RESOLUCIÓN No. 3253 DEL 30 DE DICIEMBRE DE 2024, ARMENIA, QUINDIO

"POR MEDIO DEL CUAL SE NIEGA UN PERMISO DE VERTIMIENTO DE AGUAS RESIDUALES DOMÉSTICAS GENERADAS POR UNA (1) VIVIENDA CAMPESTRE QUE SE PRETENDE CONSTRUIR EN EL PREDIO DENOMINADO 1) LT 19 DE LA PARCELACION EL TERUEL UBICADO EN LA VEREDA HOJAS ANCHAS DEL MUNICIPIO DE CIRCASIA (Q) Y SE ADOPTAN OTRAS DISPOSICIONES"

CONCEPTO TÉCNICO DE NEGACIÓN PARA TRÁMITE DE PERMISO DE VERTIMIENTOS
CTPV: 392 de 2024

FECHA:	12 de Diciembre de 2024
SOLICITANTE:	Praderas del Teruel S.A.S
EXPEDIENTE N°:	6618 de 2024

Imagen 2. Esquema corte de Tanque Séptico y FAFA.

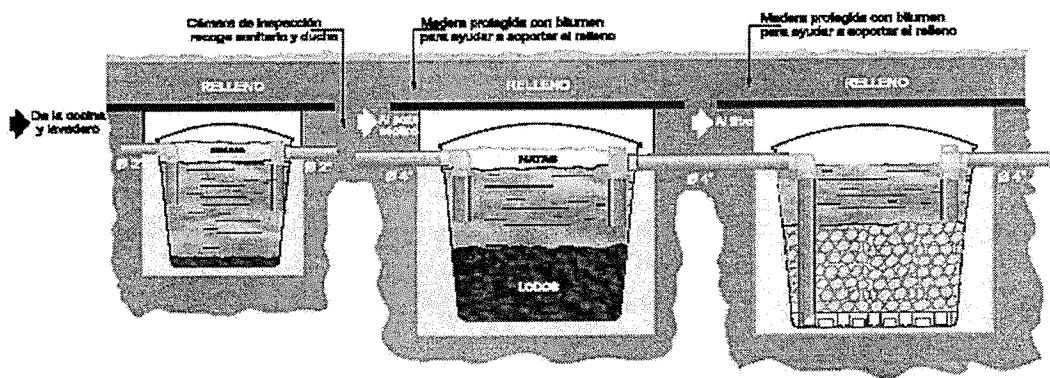
Tanque séptico: En memoria de cálculo y planos se muestra que el tanque séptico es tipo cónico en prefabricado convencional, el cual posee dimensiones de 1.65m de Ø (Diámetro), y 1.0m de altura útil, con un volumen final fabricado de 2000 Litros

Filtro Anaerobio de Flujo Ascendente FAFA: En memoria de cálculo y planos se muestra que el Filtro FAFA, corresponde a un tanque tipo cónico en prefabricado convencional, el cual posee dimensiones de 1.65m de Ø (Diámetro), y 1.0m de altura útil, con un volumen final fabricado de 2000 Litros.

Disposición final del efluente: Como disposición final de las aguas residuales domésticas tratadas se diseña un pozo de absorción. La tasa de percolación obtenida a partir de los ensayos realizados en el sitio es de 5.2min/pulgada, de absorción media rápida. Se obtiene un área de absorción mínima de **14.70m²**. Con un diámetro (Ø) mínimo de 1.50 metros, obteniendo una altura útil de 3.15 metros.

Imagen 3 tomado de informe técnico

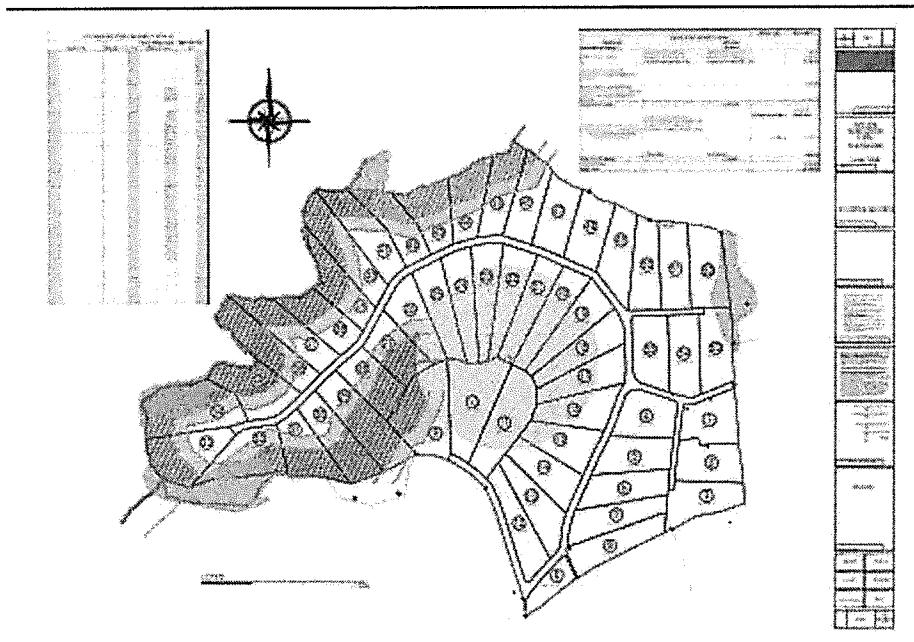
En el informe técnico en mención se confirma que en 1 de los 3 putos verificados si es un nacimiento existente en el área de influencia del proyecto, en las coordenadas georreferenciadas:

Punto nacimiento: Lat: 4°33'25.03"N, Long: -75°40'44.08"W.

"De acuerdo con el modo deemerger, corresponde a un tipo de manantial por filtración, el cual configura cauce y lámina de agua que discurre mediante canal natural correspondiente a quebrada innominada tributaria de la quebrada La Bella que tributa a la quebrada Hojas Anchas y hace parte de la unidad hidrográfica del río Espejo. Al momento de la visita se observó lámina de agua que discurre de manera continua, sin embargo, se desconoce la permanencia del flujo de agua en el tiempo, teniendo en cuenta que se han presentado lluvias en las últimas semanas.

Se informa por parte del personal que atiende la visita, que el área forestal protectora se encuentra demarcada en un radio de 100 metros, a partir del nacimiento de agua, identificada mediante estacas con banderín color azul y en plano que hace parte integral de la licencia de movimiento de tierra aportada en el momento de la visita otorgada mediante resolución No 299 del 1 de diciembre de 2022 "POR LA CUAL SE EXPIDE AUTORIZACIÓN PARA MOVIMIENTO DE TIERRA".

El proyecto de la parcelación aprobado por el municipio de Circasia, se presenta a continuación y en él se identifica el nacimiento o manantial de agua, y se delimita en círculo color naranja, el retiro que debe dejarse para su protección."

Imagen 4 Tomada de Google Earth e implantación del proyecto

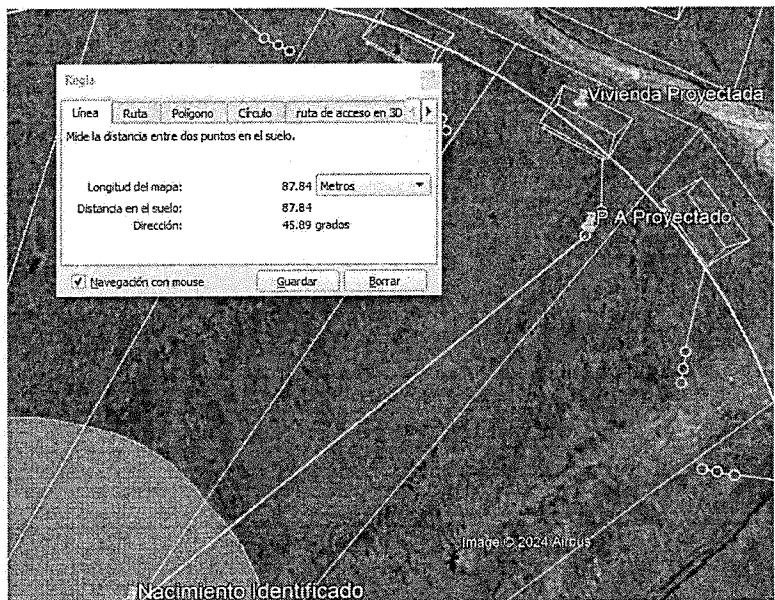
Según lo observado en el SIG Quindío y google Earth Pro, se evidencia que el predio se encuentra fuera de los polígonos de Distritos de Conservación de Suelos (DCS) y del Distrito Regional de Manejo Integrado de la Cuenca Alta del Río Quindío (DRMI), así como del polígono de reserva forestal central y la zonificación ley 2da. Según informe del 02 de julio de 2024 emitido por el grupo del equipo del recurso hídrico de la entidad, se identificó nacimiento de agua en las coordenadas Lat: 4°33'25.03"N, Long: -75°40'44.08"W con lo cual y en base a esta información, se procede a realizar análisis de determinantes ambientales en cuanto al cumplimiento de las distancias mínimas con respecto a puntos de infiltración al suelo y se determina que se encuentra a una distancia de 88.04m la infiltración del efluente tratado y a 97.05m la infraestructura generadora del vertimiento, determinando que se incumple con las distancias mínimas de retiro con respecto a putos de infiltración. De las que habla el decreto 1076 de 2015.

Decreto 1076 de 2015 artículo 2.2.1.1.18.2. Protección y conservación de los bosques. Los propietarios de predios están obligados a:

- Mantener cobertura boscosa dentro del predio las áreas forestales protectoras.
- **una franja de protección para nacimientos de 100 metros a la redonda y para fuentes hídricas sean permanentes o no, de 30 metros, a lado y lado en cauces de ríos, quebradas y arroyos. Y paralela a las líneas de mareas máximas a cada lado de los cauces de los ríos.**
- Proteger los ejemplares de especie de fauna y flora silvestre vedadas que existan dentro del predio.

- *El sistema de tratamiento de aguas residuales domésticas propuesto como solución individual de saneamiento para la vivienda que se pretende construir en el predio, incumple la normatividad vigente (decreto 1076 de 2015) en cuanto a el retiro de puntos de infiltración con respecto a las áreas forestales protectoras, ya que el sistema, el vertimiento y la vivienda se proyectan dentro de los 100m a la redonda del nacimiento identificado.*

- *El vertimiento y a infraestructura generadora el vertimiento se ubica por DENTRO de Áreas forestales protectoras de las que habla el artículo 2.2.1.1.18.2 del Decreto 1076 de 2015.*

Imagen 4 Tomada de Google Earth e implantación del proyecto

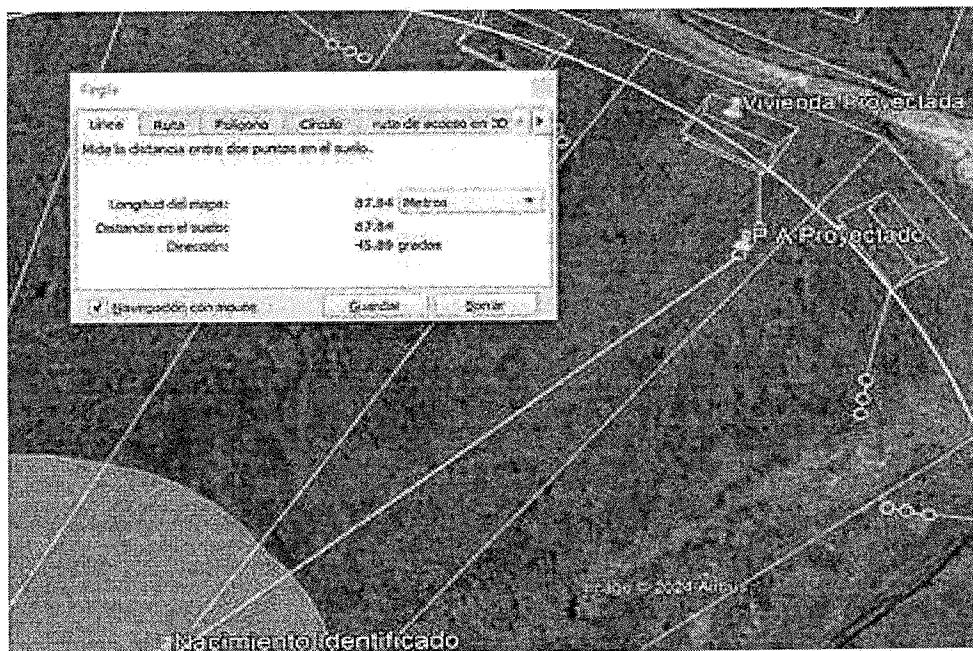
Según lo observado en el SIG Quindío y google Earth Pro, se evidencia que el predio se encuentra fuera de los polígonos de Distritos de Conservación de Suelos (DCS) y del Distrito Regional de Manejo Integrado de la Cuenca Alta del Río Quindío (DRMI), así como del polígono de reserva forestal central y la zonificación ley 2da. Según informe del 02 de julio de 2024 emitido por el grupo del equipo del recurso hídrico de la entidad, se identificó nacimiento de agua en las coordenadas Lat: 4°33'25.03"N, Long: -75°40'44.08"W con lo cual y en base a esta información, se procede a realizar análisis de determinantes ambientales en cuanto al cumplimiento de las distancias mínimas con respecto a puntos de infiltración al suelo y se determina que se encuentra a una distancia de 88.04m la infiltración del efluente tratado y a 97.05m la infraestructura generadora del vertimiento, determinando que se incumple con las distancias mínimas de retiro con respecto a putos de infiltración. De las que habla el decreto 1076 de 2015.

Decreto 1076 de 2015 artículo 2.2.1.1.18.2. Protección y conservación de los bosques. Los propietarios de predios están obligados a:

- Mantener cobertura boscosa dentro del predio las áreas forestales protectoras.
- una franja de protección para nacimientos de 100 metros a la redonda y para fuentes hídricas sean permanentes o no, de 30 metros, a lado y lado en cauces de ríos, quebradas y arroyos. Y paralela a las líneas de mareas máximas a cada lado de los cauces de los ríos.

- *El sistema de tratamiento de aguas residuales domésticas propuesto como solución individual de saneamiento para la vivienda que se pretende construir en el predio, incumple la normatividad vigente (decreto 1076 de 2015) en cuanto a el retiro de puntos de infiltración con respecto a las áreas forestales protectoras, ya que el sistema, el vertimiento y la vivienda se proyectan dentro de los 100m a la redonda del nacimiento identificado.*

- *El vertimiento y la infraestructura generadora el vertimiento se ubica por DENTRO de Áreas forestales protectoras de las que habla el artículo 2.2.1.1.18.2 del Decreto 1076 de 2015.*

- El sistema de tratamiento de aguas residuales domésticas propuesto como solución individual de saneamiento para la vivienda que se pretende construir en el predio, incumple la normatividad vigente (decreto 1076 de 2015) en cuanto a el retiro de puntos de infiltración con respecto a las áreas forestales protectoras, ya que el sistema, el vertimiento y la vivienda se proyectan dentro de los 100m a la redonda del nacimiento identificado.**
